改善箇所説明図

運転者席側サンバイザ

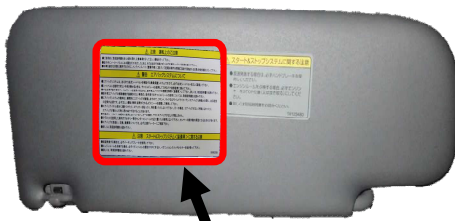
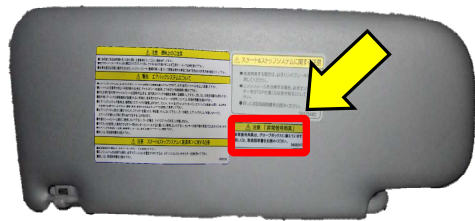
グローブボックス内に非常信号用具を取り付けた車両において、コーションラベルの記載内容に関する確認が不十分なため、非常信号用具の格納場所に係わる記載がされておらず、道路運送車両法の保安基準に適合しない。

全車両、運転者席側サンバイザに非常信号用具の取付位置を示す対策ラベルを追加貼付する。

識別：対策ラベルの外観で識別が可能であるため、特別な識別は、行わない。
